**Objet :** Raccordement au réseau de transport d'électricité de l'usine de panneaux solaires HoloSolis  
Création d'une liaison souterraine à 225 000 volts Neuhof – Sarreguemines  
et extension du poste électrique 225 000 volts de Sarreguemines  
Demande de déclaration d'utilité publique

### Coupe type et matériaux à respecter

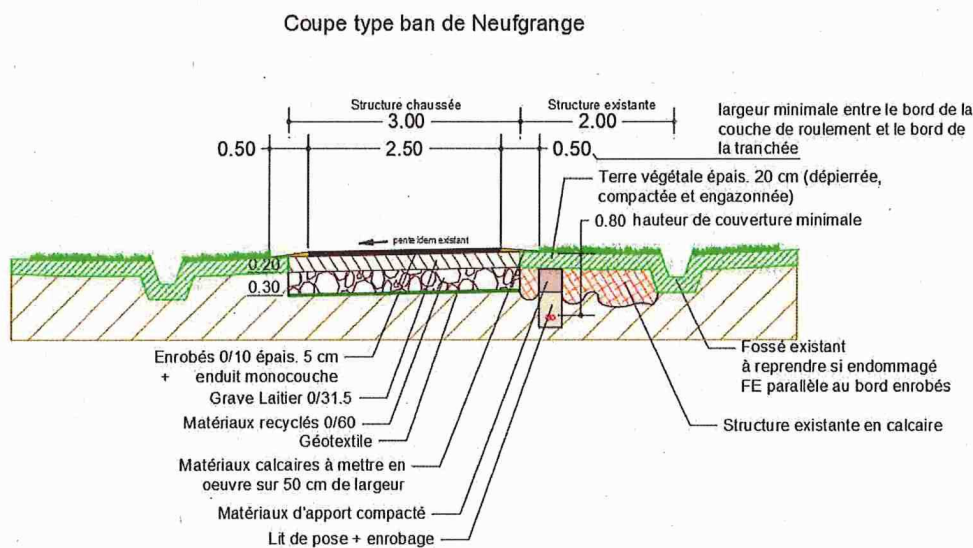
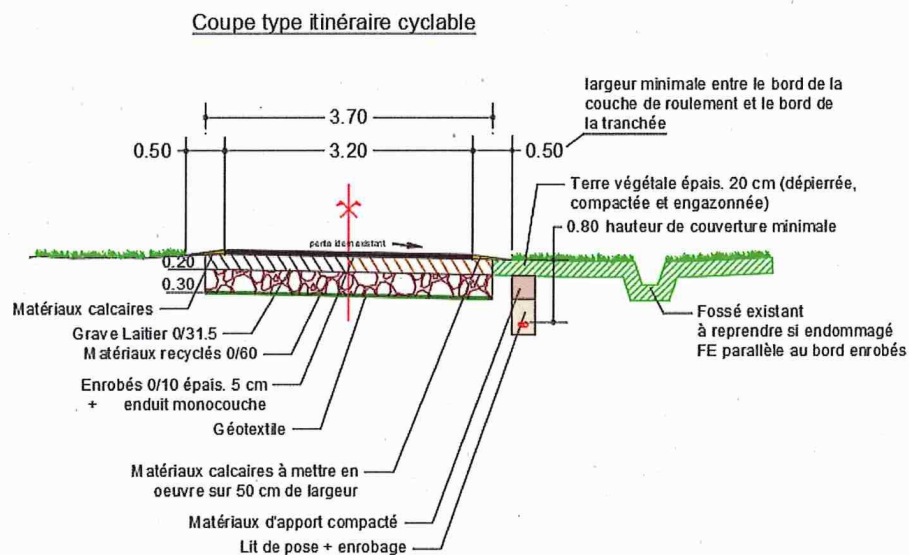
Lors de travaux sur les itinéraires cyclables de la Communauté d'Agglomération Sarreguemines Confluences, nous vous demandons de respecter les points suivants :

- Les arrêtés de circulation sont à demander à la commune, au département ou à VNF en fonction de la localisation,
- L'agent en charge de l'exploitation est à inviter aux réunions de chantier,
- Les types et les épaisseurs de matériaux sont à faire valider par la Communauté d'Agglomération et à respecter scrupuleusement,
- Si une rustine en enrobés est à réaliser, la largeur minimale d'enrobés à prendre en compte est la moitié de la largeur de la piste existante. Les enrobés seront obligatoirement mis en œuvre de manière mécanique.
